**Verlag huishoudelijke elektrische installatie op laagspanning en zeer lage spanning**

Referentie: 007-20260429-04	Datum controle: 29/04/2026
Keurder: 007

Eigenaar:	EAN-code: Onbekend
Adres installatie: Maastrichtersteenweg 172, 3680 - Maaseik	Nummer teller(s): 52264022
	Distributienetbeheerder installatie: Fluvius
Datum uitvoering installatie:	<input checked="" type="checkbox"/> Vóór 01/10/1981 <input type="checkbox"/> Tussen 01/10/1981 en 01/06/2020 <input type="checkbox"/> Vanaf 01/06/2020
Type:	<input checked="" type="checkbox"/> Woonenheid <input type="checkbox"/> Niet-huishoudelijk <input type="checkbox"/> PV <input type="checkbox"/> Batterij <input type="checkbox"/> Laadpaal

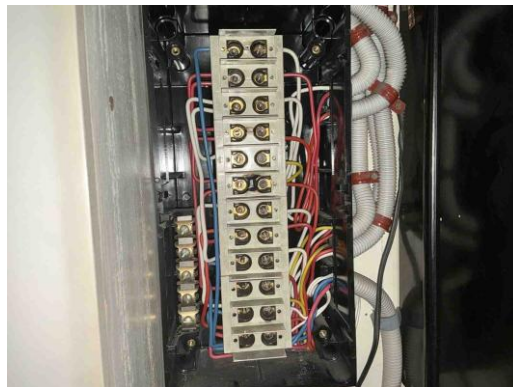
B30 - De houder van de beveiliging in een huishoudelijke ruimte is niet voorzien van aangepaste kalibreerelementen (Boek1: 5.3.5.5).
